ПАСПОРТ ДОСТУПНОСТИ № 2____
объекта социальной инфраструктуры (ОСИ)
Приморский краевой суд

Адрес объекта: **690091. г. Владивосток, ул.
Фонтанная, 53**

АКТ ОБСЛЕДОВАНИЯ
объекта социальной инфраструктуры
К ПАСПОРТУ ДОСТУПНОСТИ ОСИ
№ _____

Фото 4.1 Дверь в приемную

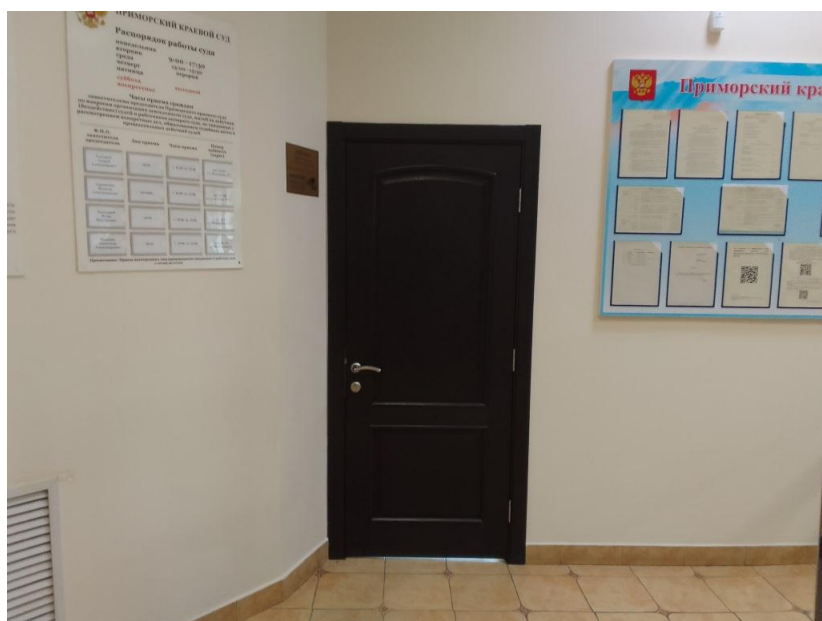
4.1	Кабинетная форма обслуживания	нет						
4.2	Зальная форма обслуживания	есть	4.1-4.19	6.2.4	Ширина проемов дверей в приемную и зал судебных заседаний №4 в свету менее 0,9 м (0,78 и 0,75 м соответственно).	К	По согласованию с общественной организацией инвалидов допускается оставить в варианте исполнения, приобретя сменное кресло-коляску для узких дверных проемов.	Индивидуальное решение с ТСП

Фото 4.6 Дверь в зал судебных заседаний №2

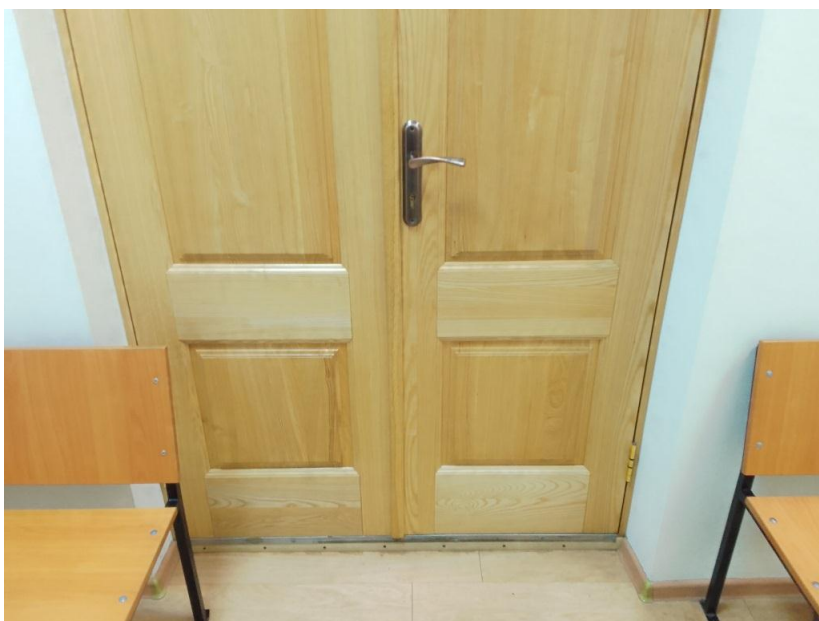
6.2.4	Высота порогов дверей в залы судебных заседаний №1 и №2 более 0,014 м (0,10 и 0,06 м соответственно).	К	Приобрести инвентарные пороговые пандусы.	Индивидуальное решение с ТСП

Фото 5.6 Туалетная комната, предполагающаяся к адаптации для инвалидов

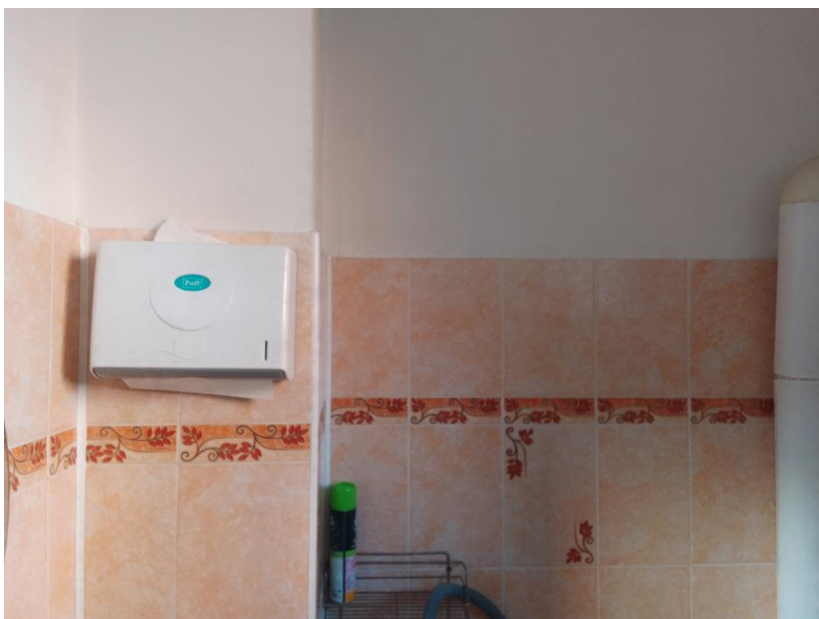
6.4.2	Зеркало и диспенсер бумажных полотенец в туалетной комнате, предполагающейся к адаптации для инвалидов, расположены на высоте более 1,1 м по нижнему краю (1,32 и 1,64 м соответственно).	К	Обустроить зеркало и диспенсер бумажных полотенец в туалетной комнате, предполагающейся к адаптации для инвалидов, на высоте не более 1,1 м по нижнему краю	Текущий ремонт
